改善箇所説明図

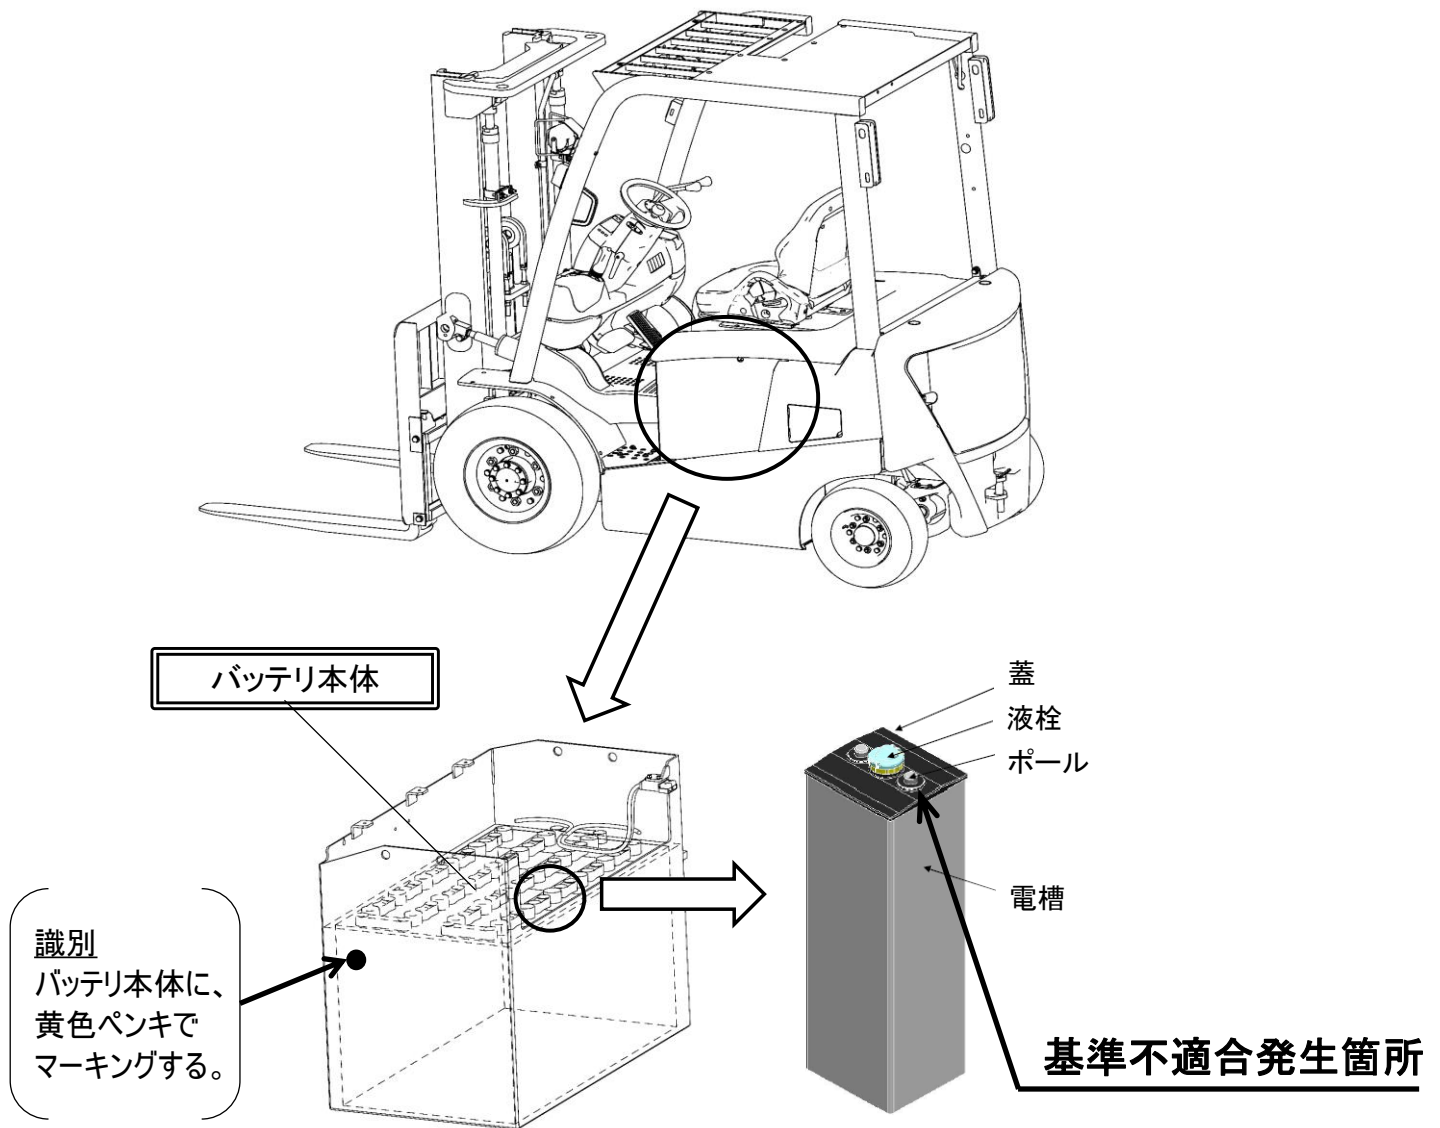
カウンタバランス式バッテリーフォークリフトのバッテリーにおいて、バッテリー内部の正極側ポール部の製造時に不純物が混入したものがある。そのため、ポール部に混入した不純物によって腐食物が生成され、そのままの状態で使用を続けると、ポール部に腐食物が堆積し、最悪の場合、当該部が破断し、車両への電源が絶たれ、走行できなくなるおそれがある。

全車両、バッテリー本体を良品に交換する。
